ELŐTERJESZTÉS

A KÉPVISELŐ-TESTÜLET 2017. február 23-i ÜLÉSÉRE

Az előterjesztés tárgya: Forgalmi rend változás

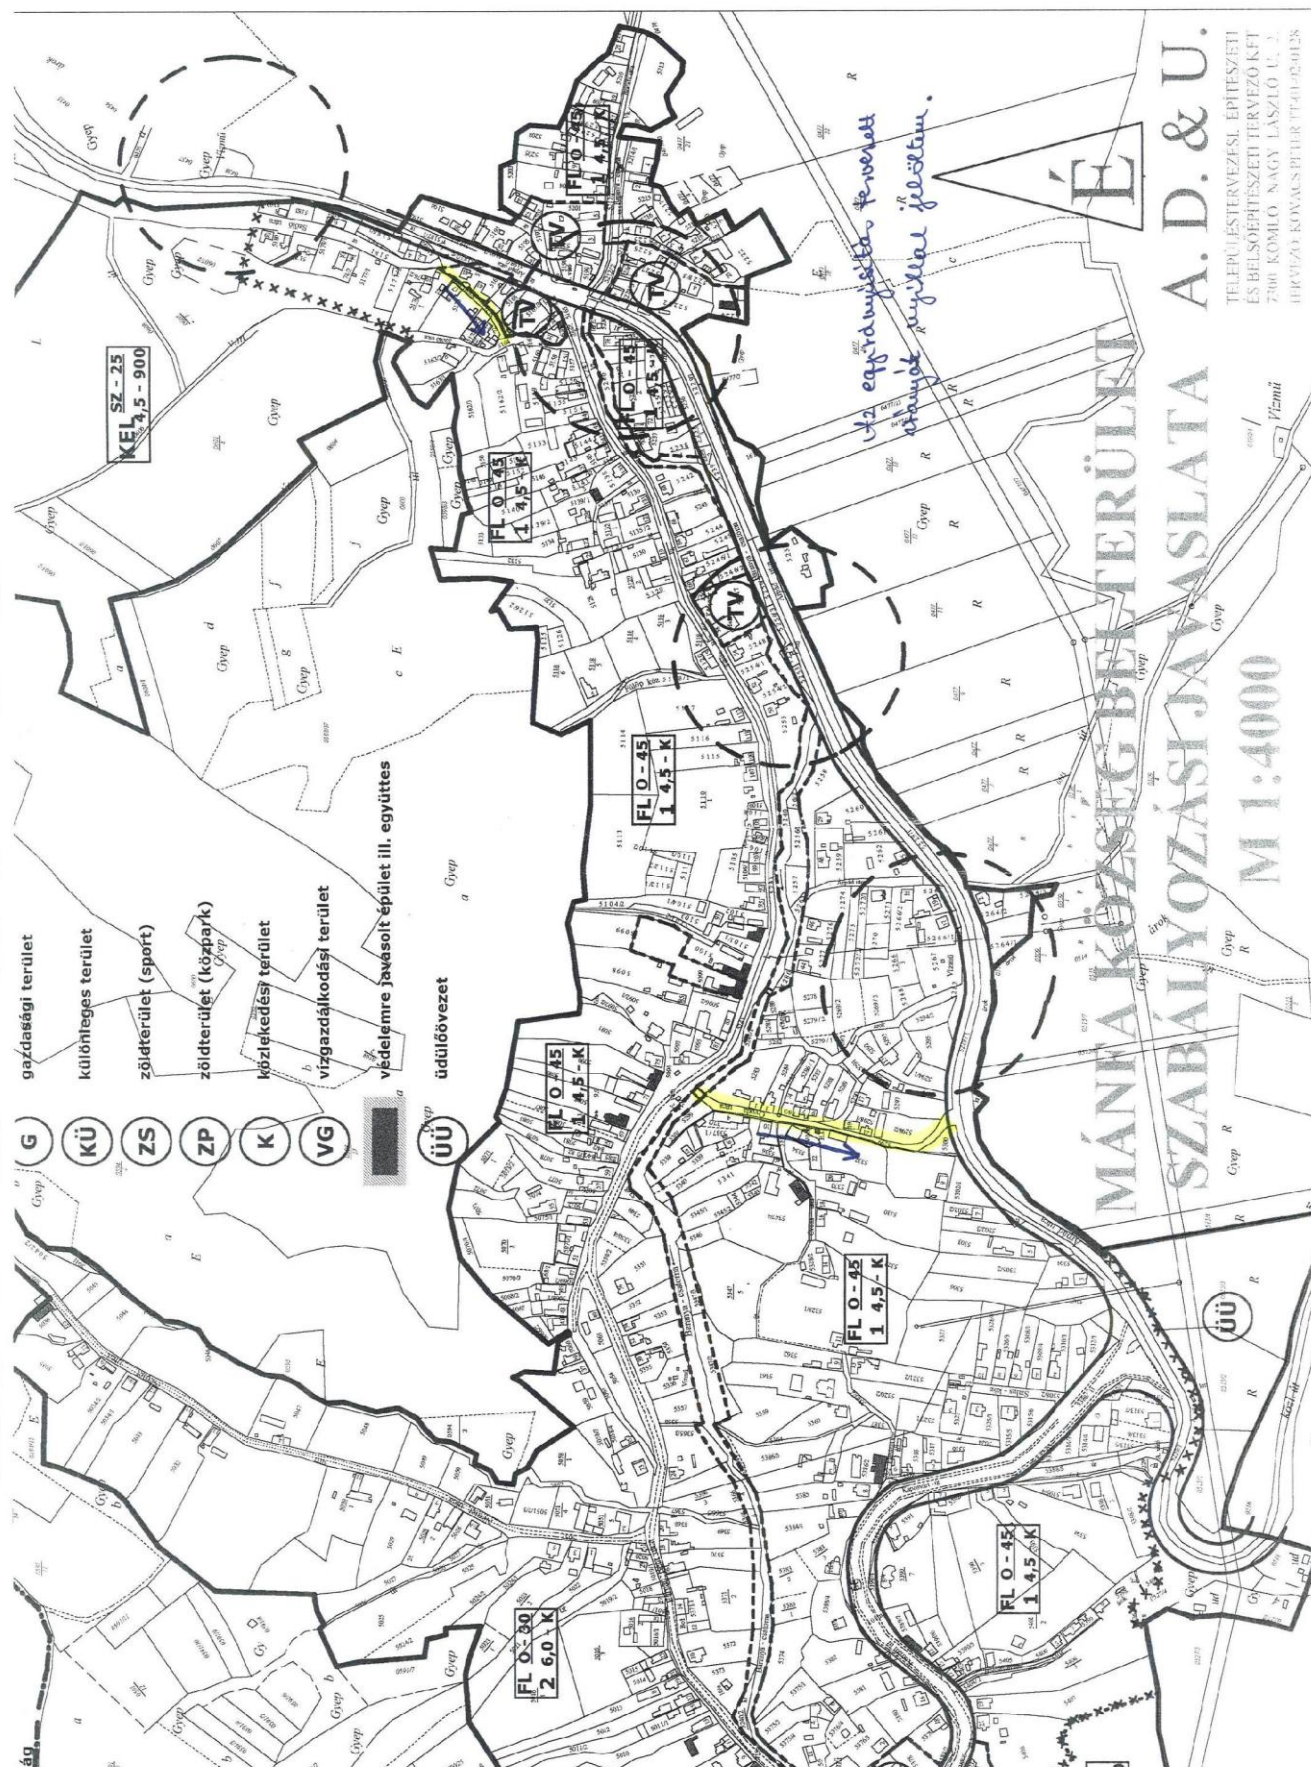
A vizsgálat során arra a közös álláspontra jutottunk, hogy a biztonságos közúti közlekedés érdekében két utca – Szőlő utca és Óvoda utca – egyirányúsítása, és a teljes településre vonatkozóan a 40 km/h sebességkorlátozás indokolt. Az Óvoda utca egyirányúsítását a Fábán Béla utca felől az Árpád utca irányába, míg a Szőlő utca meghatározott szakaszának egyirányúsítása az Árpád utca irányából a Fábán Béla utca irányába javasolt. A hivatkozott útszakaszokat az 1. sz. mellékeltként csatolt térkép kiemelten jelöli, feltüntetve az egyirányúsítás irányát.

A Mánfa, Szőlő utca déli ágának és az Óvoda utca déli irányú egyirányúsítása ellen kifogást nem emelünk. A Szőlő utca forgalmi rendjének megváltoztatása a 6543. j. Komló-Mánfa ök. utat nem érinti. Az Óvoda utca déli irányú egyirányúsítása esetén, az Árpád utcára 1-1 db „Kötelező haladási irány egyenesen” jelzőtábla kihelyezése szükséges mindkét irányból, a csatlakozás előtt kb. 5-15 méterre. A jelzőtáblákat a 83/2004. (XII.23.) KM rendelet figyelembevételével társaságunk vagy szakcég helyezheti ki (átmérő 600 mm, EG fényvisszaverő fólia).

1. A képviselő-testület mint az önkormányzati tulajdonú közút kezelője egyirányúsítja a Szőlő utcát és az Óvoda utcát az 1. sz. mellékletként csatolt térképen jelölten.
2. A képviselő-testület az 1. pontban meghatározott forgalmi rend változás végrehajtásához forrást biztosít a 2017. évi költségvetés terhére.
3. Felhatalmazza a polgármester, hogy a közúti jelzőtáblák kihelyezése iránt intézkedjen.
4. Utasítja a jegyzőt, hogy az 1. pontban meghatározott forgalmi rend változás végrehajtásához szükséges forrást a 2017. évi költségvetésben szerepeltesse.
